（仮称）えりも岬風力発電所
環境影響評価方法書
補足説明資料

令和2年4月

日本風力開発株式会社

風力部会 補足説明資料 目次

4. 改変区域の場所と切土・盛土について【河野部会長】

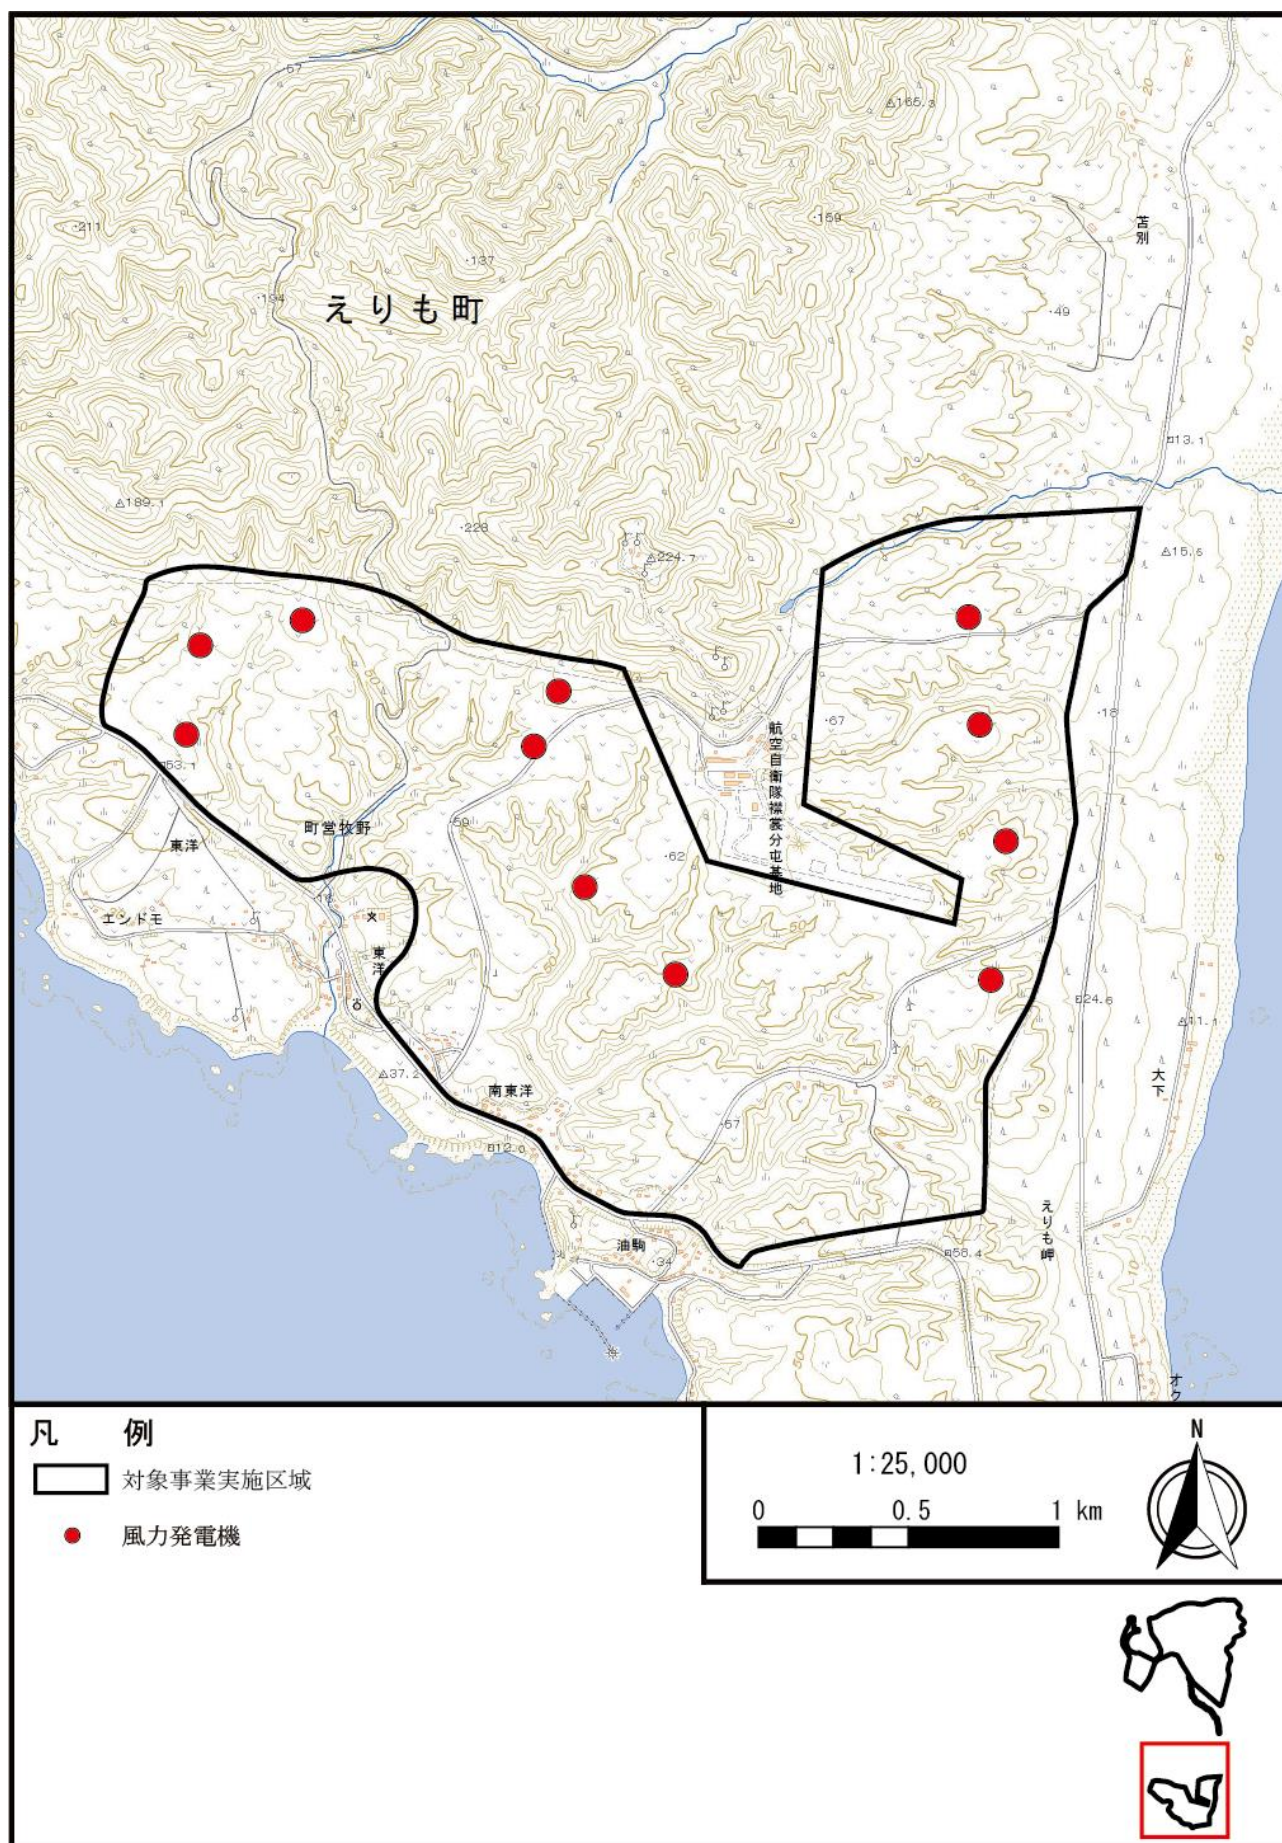
事業対象区域の衛星写真（2.5 万分の 1）に対応する地形図を追加提示願います。

拡大図を次ページ以降に示します。

図 大型部品の搬入ルート(案) (拡大図 1 / 4)

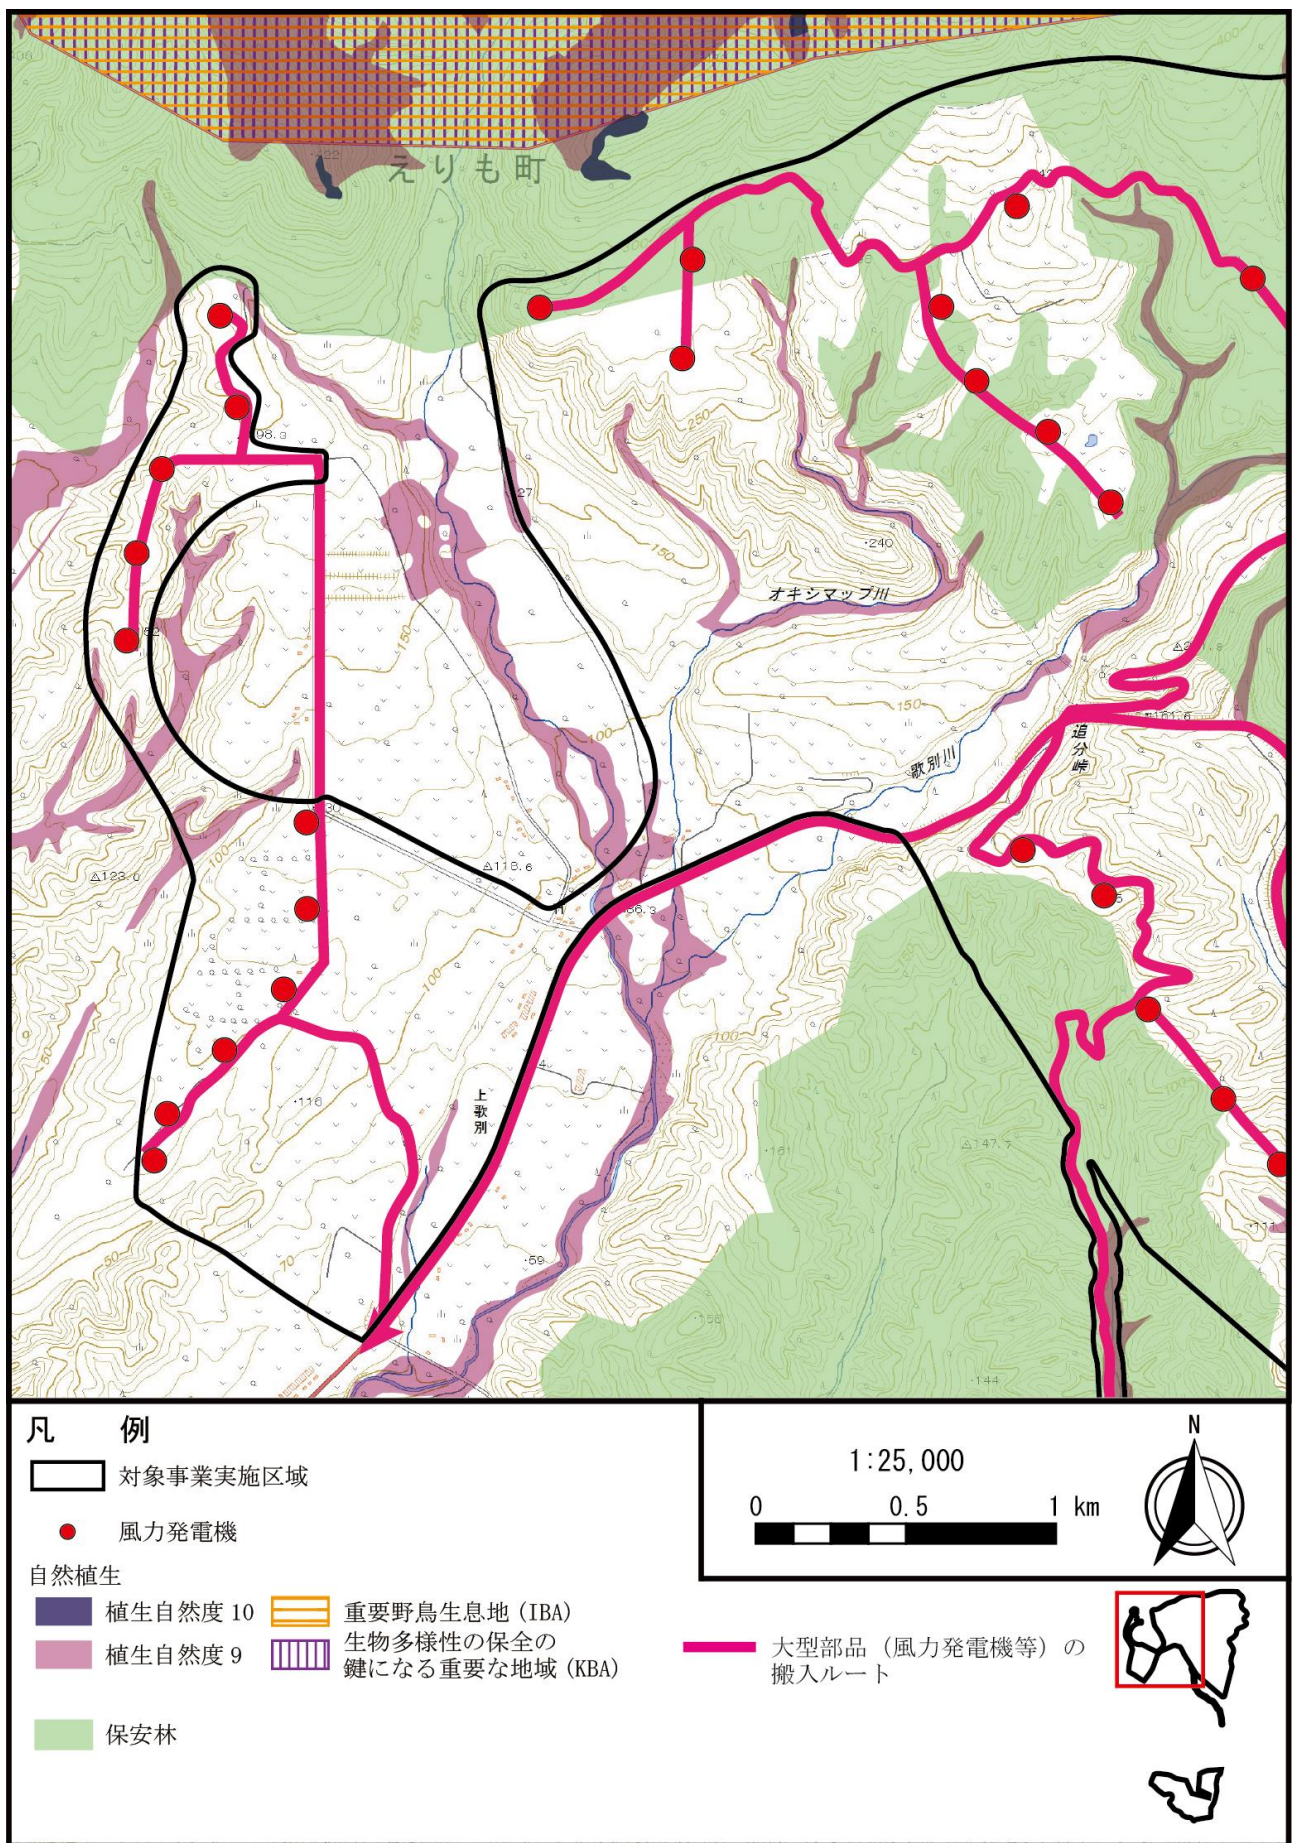
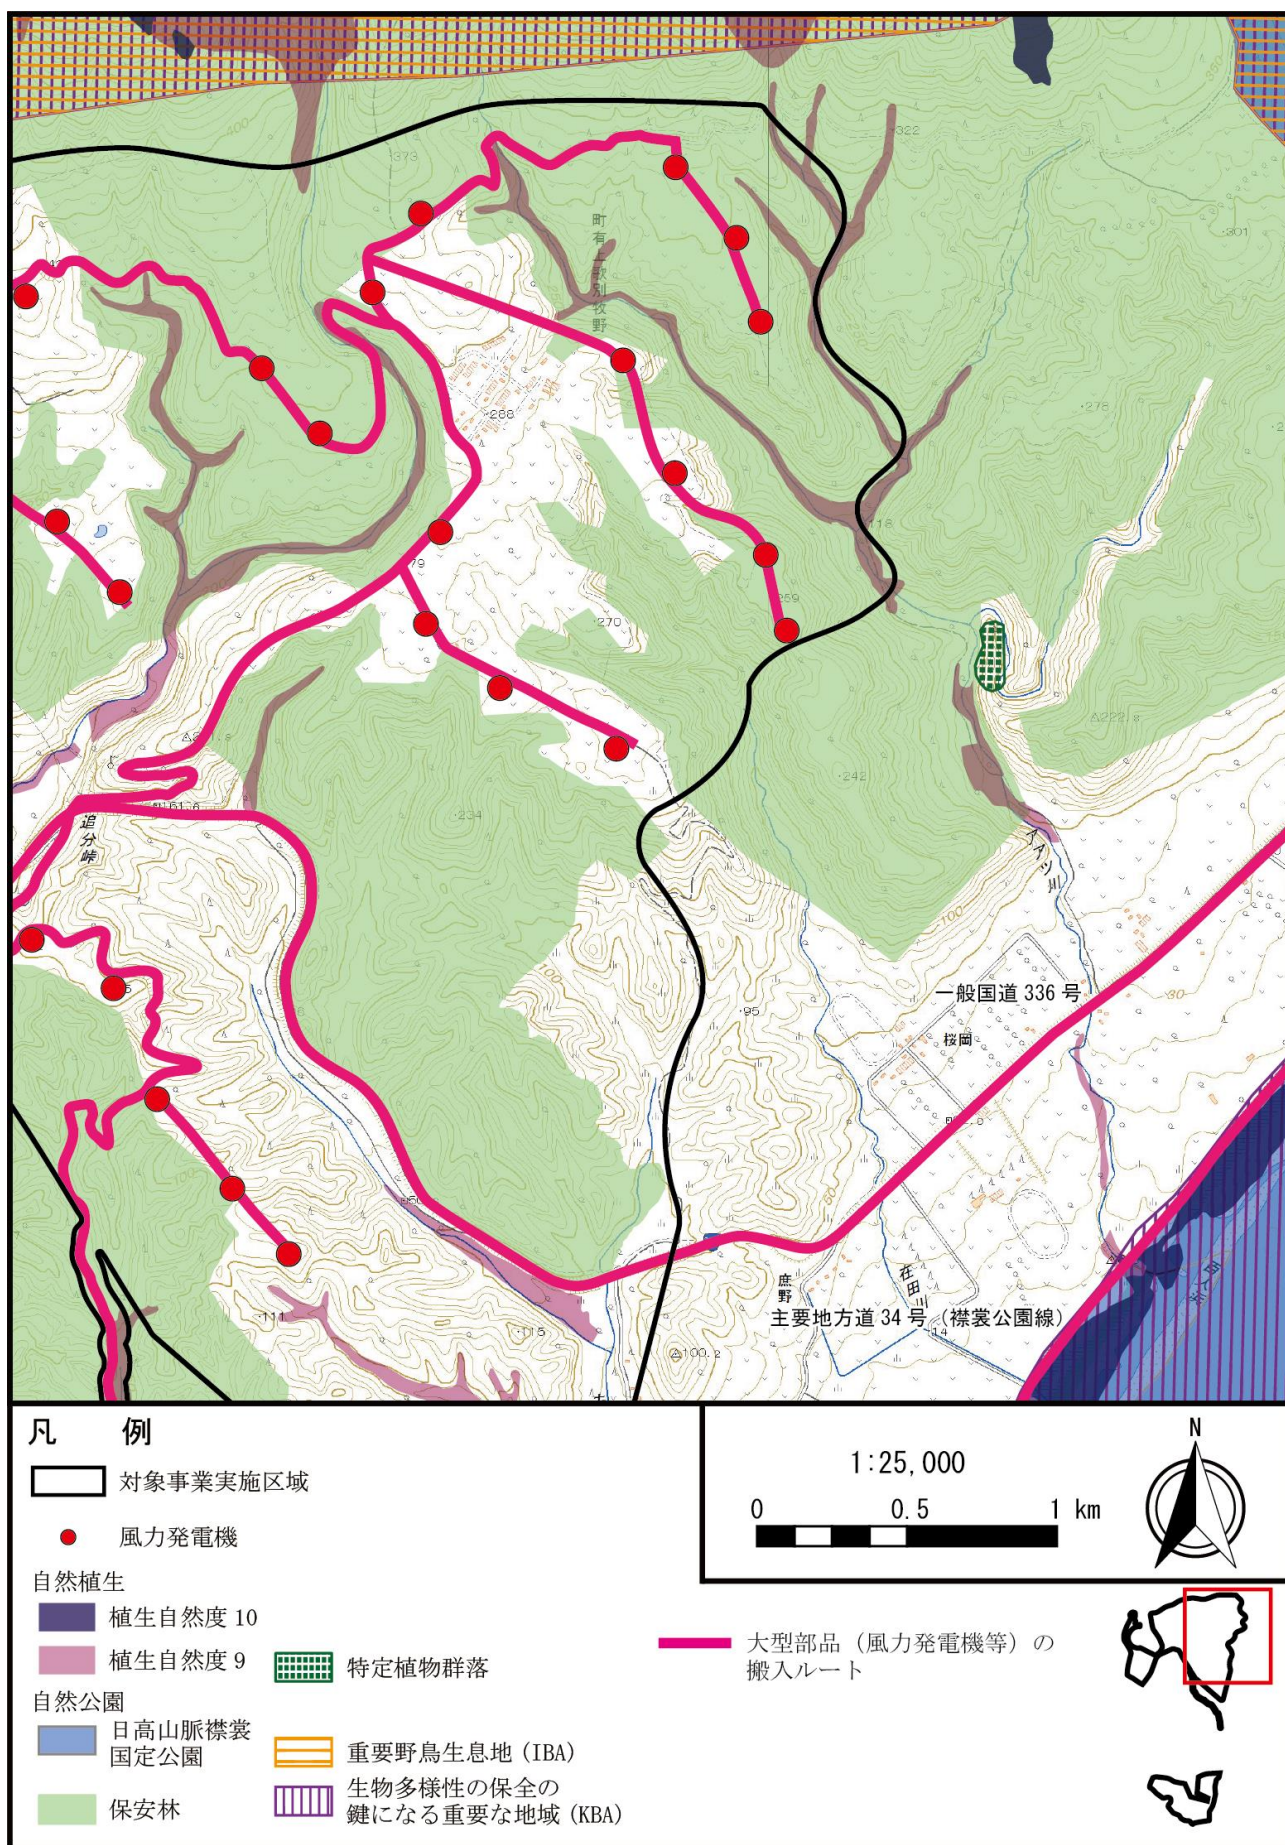
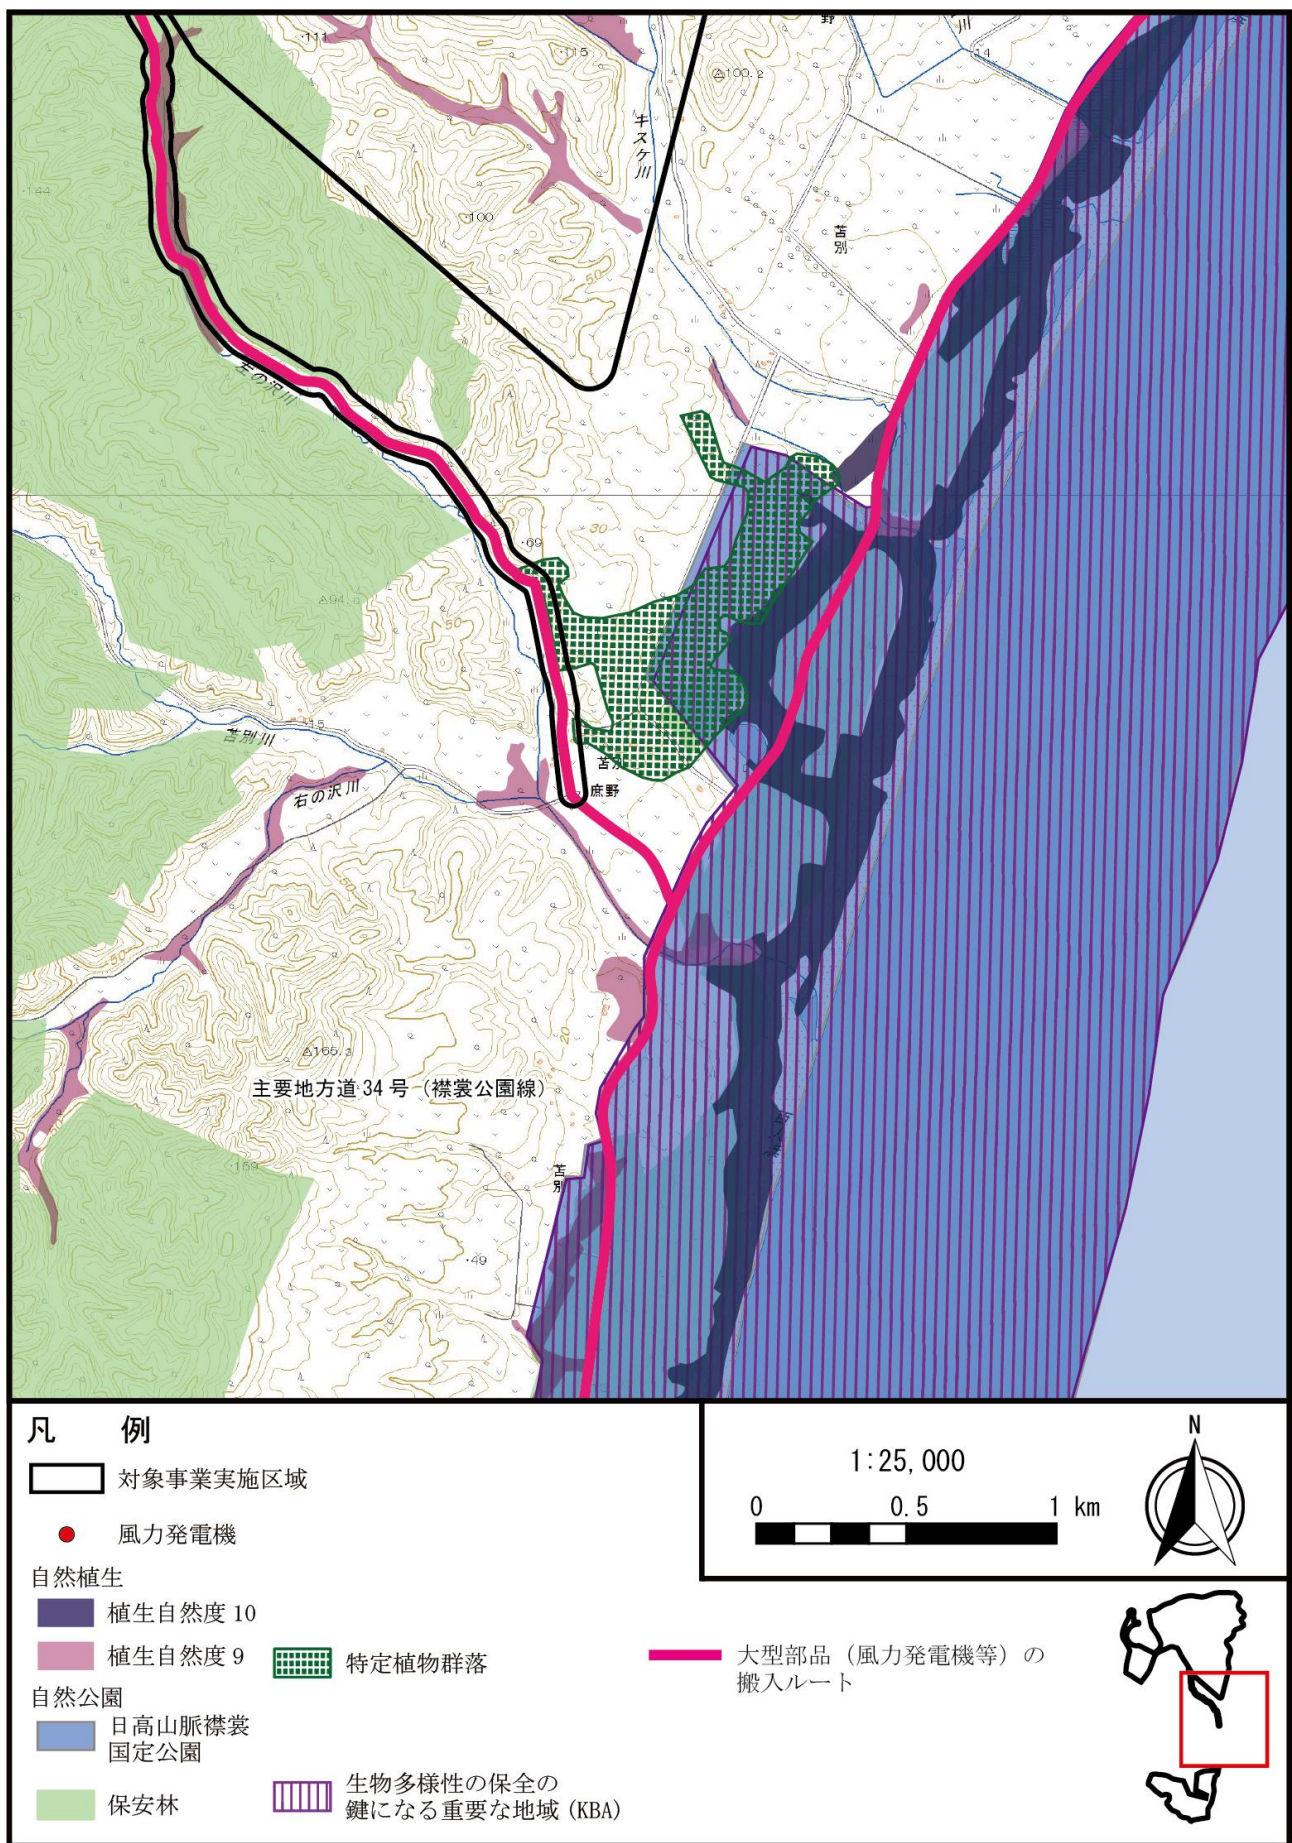
p. 24 の大型部品の搬入路が事業対象区域となっており、改変を想定されていると推察されるが、途中に植生自然度 9 のハルニレ群落、特定植物群落が分布している（p. 107）こと、迂回することも可能であることからこのルートの改変は回避すべきと考えます。

p. 105～108 の拡大図に対象事業実施区域内の改変・道路計画が示されていないので、現状の概略の計画を追加提示願います。

文献調査において自然林や特定植物群落とされた範囲について改変の可能性はありますが、今後の調査で自然林や特定植物群落の範囲等を明らかにしたうえで影響の回避が可能かを検討し、仮に改変が生じる場合には、影響を低減するため、環境保全措置を検討いたします。

改変区域については、大変申し訳ありませんが、設計まで進んでいないので準備書において提示させていただきます。Q4 での回答のとおり、改変が想定されるのは「風力発電機ヤード」及び「道路造成範囲」の想定です。このうち、「道路造成範囲（大型部品の搬入ルート）」を重ねた拡大図を次ページ以降に示します。
